变更点	*		
	*		
	*		
	*		
项目名称:			
纸张尺寸: A1	制作人:*	版本:	
创建日期: *		修改日期: 2024/2/26

tineco添可 生活自科技

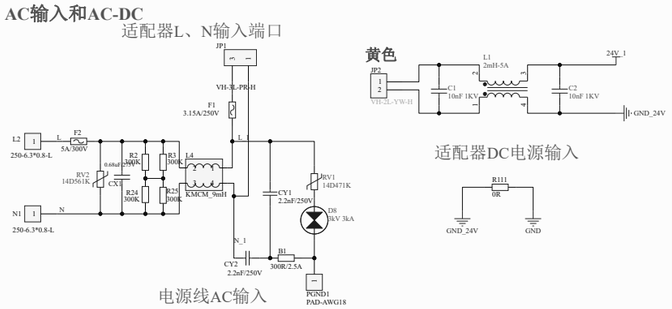
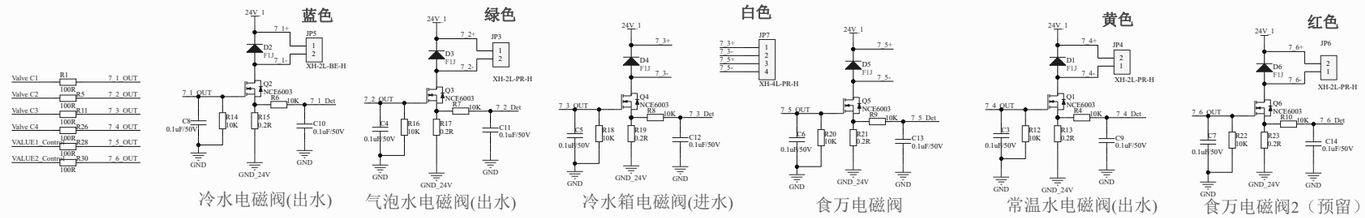
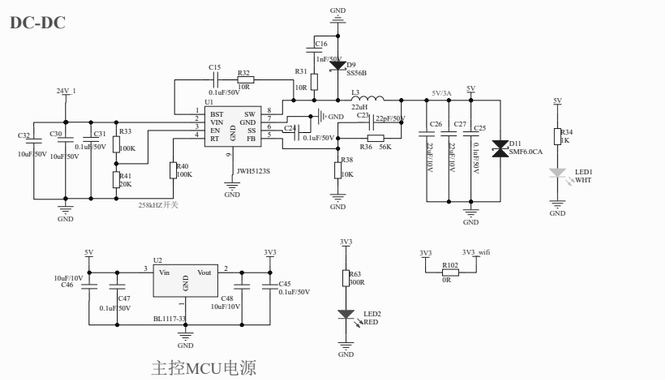
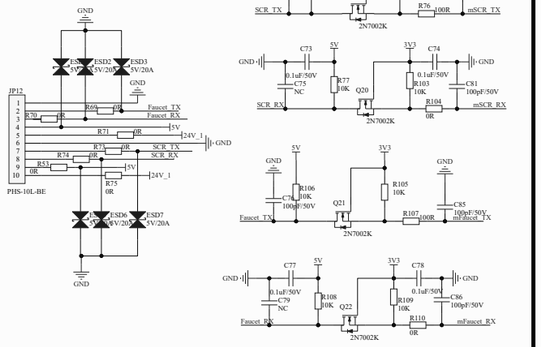
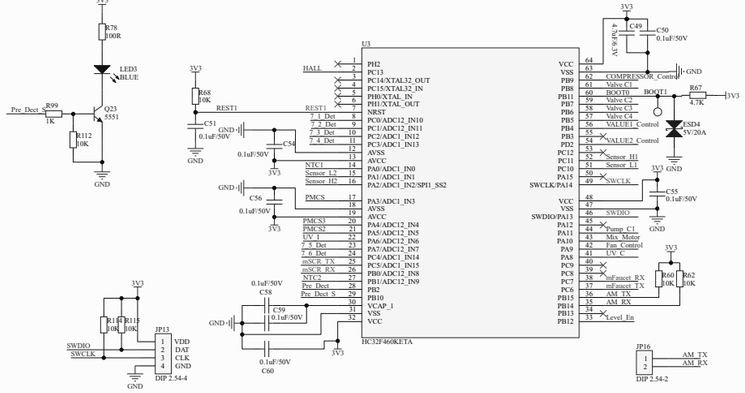
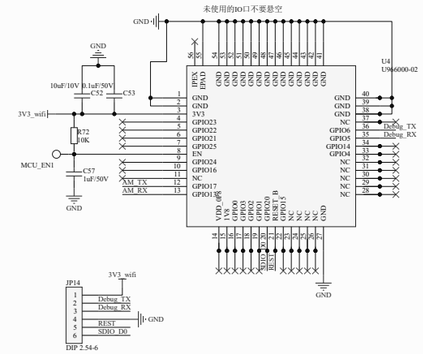
1、删除冷水吹水和气泡水出水按键
2、删除进水增压泵模块
3、新增UV灯模块（预留）
4、NTC端子由2*2pin合并为1*4pin
5、主机5V电压增加0欧姆，NC
6、MCU和WIFI通信增加上拉电阻
7、R61由10k变更为1k
8、R46，R55由10k变更为51k
9、C48由10uF/25V变更为10uF/10V
10、2.54mm的端子需上件
11、端子方向调整为同一方向
